Bezwaarschriften Koldamproject Odebrecht
Openbaar onderzoek 18/05 tot 16/06/2022

INBREUKEN OP RUPVOORSCHRIFTEN

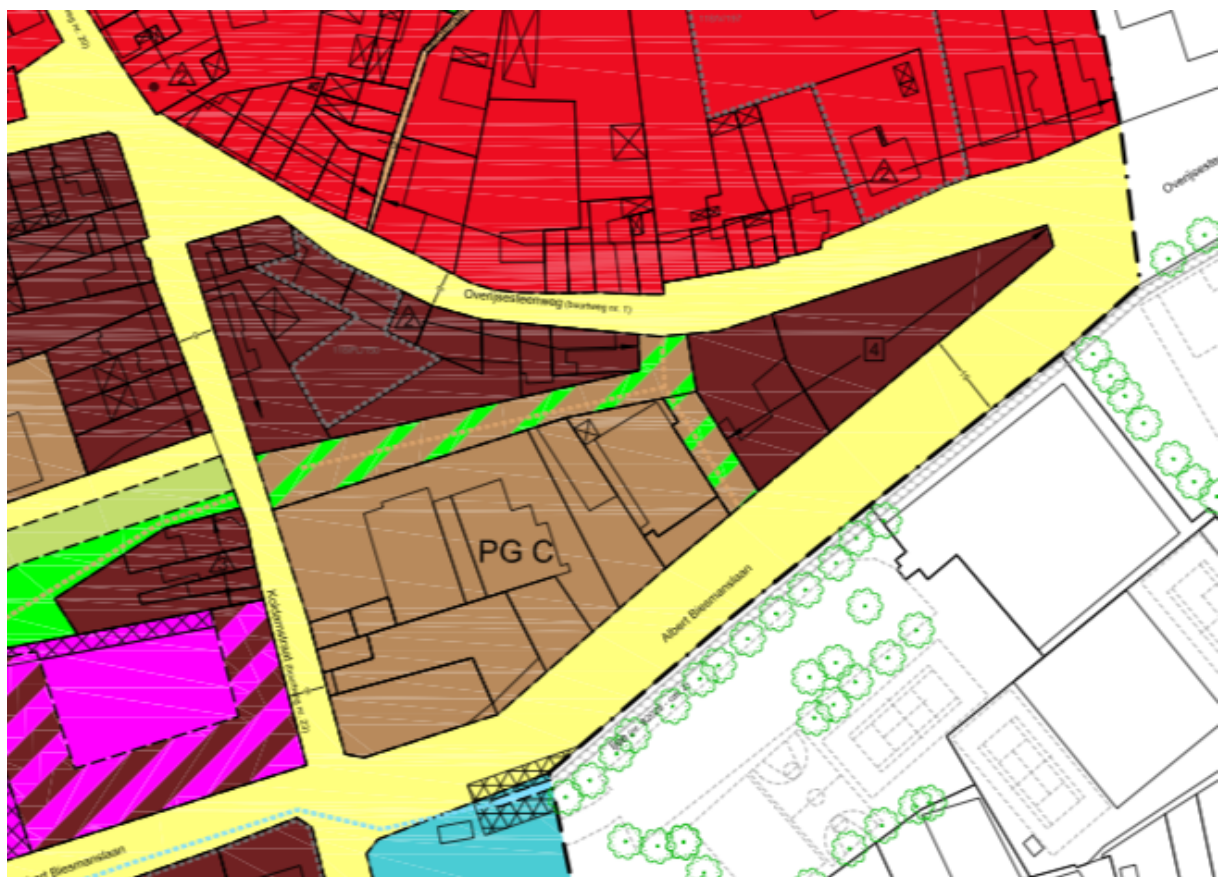
* Volgens het RUP is de publieke ruimte in het projectgebied bepaald door de borreweg en de parking van het Medisch Centrum met een Totaal oppervlakte T van (985 m² + 492 m²) zijnde 1477 m² hiervan is de groene zone door Odebrecht berekend als G= (985 m² + 67 m²) zijnde 1052 m². G/T is dus 0,71 en dus minder dan de vereiste 0,8. De verhardingen aangebracht aan de twee koppen van de borreweg voor het afvalbeheer moeten eveneens in mindering gebracht worden van de oppervlakte aan groene zone evenals de dienstweg in grindgazon. De inrichting van de borreweg voldoet niet aan de G/T index publieke ruimte van het RUP.
